## Verslag klankbordgroep

Planstudie N264 Odiliapeel – Haps km 31.500 – 43.000  
Tweede klankbordgroepbijeenkomst deelgebied 1

6 mei 2020

## Turbo rotonde?

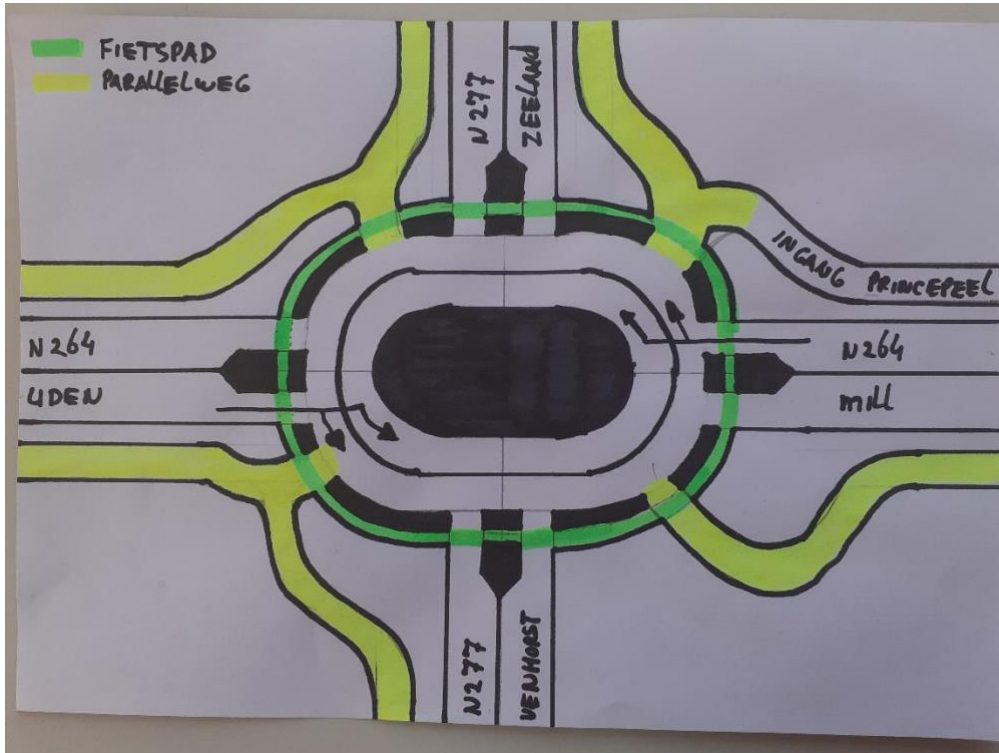
1. Het minpunt ten aanzien van de fietsoversteek op de westelijke arm N264 ,die vrij dicht op de rotonde ligt, is een zorgpunt van de aanwezigen. Er zijn 2 oplossingsrichtingen aangereikt: realiseren van een ongelijkvloerse kruising voor fietsers of de oversteek meer opschuiven richting Odiliapeel.
2. Vraag: Waarom is het niet mogelijk om op de oostelijke arm van de rotonde (Volkelseweg) een fietsoversteek aan te brengen?  
 Antwoord: vanwege het dwangpunt Defensiekanaal is het niet mogelijk een brede middengeleider toe te passen. Fietsers kunnen dan in 2 fasen oversteken. Dat is bij deze rotonde wel een vereiste.

### Een route achterlangs de Nieuwedijk (N264)

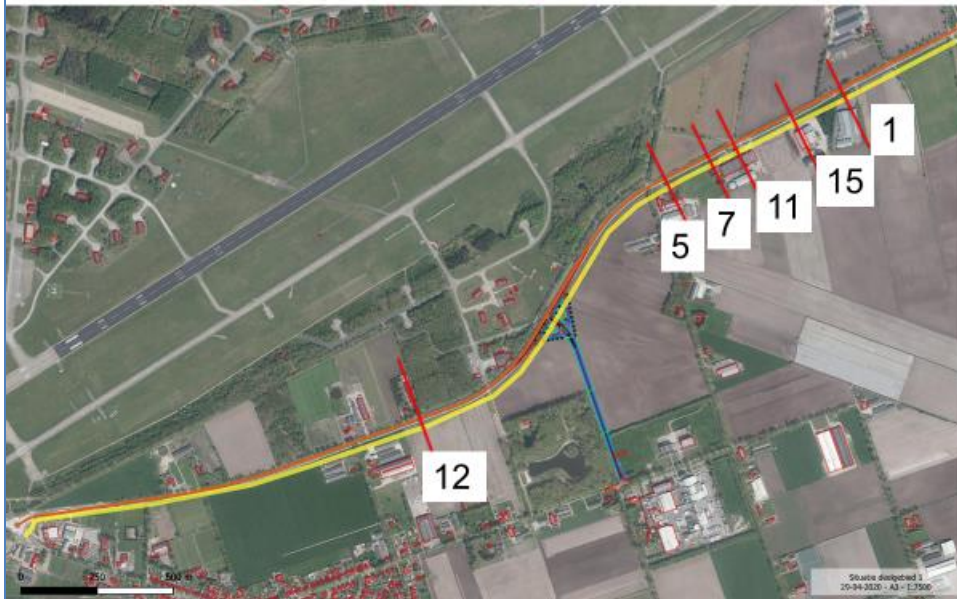
1. De tweede oplossingsrichting (route achterlangs) heeft als nadeel dat de percelen worden gesplitst. De eigenaar van het perceel heeft de voorkeur voor een structuur direct langs de N264, omdat de gevolgen voor het grondgebruik dan kleiner zijn.
2. De waarde van de bosschages langs de Nieuwedijk die zijn aangemerkt als ecologische zone, wordt in twijfel getrokken. Het zijn struiken.
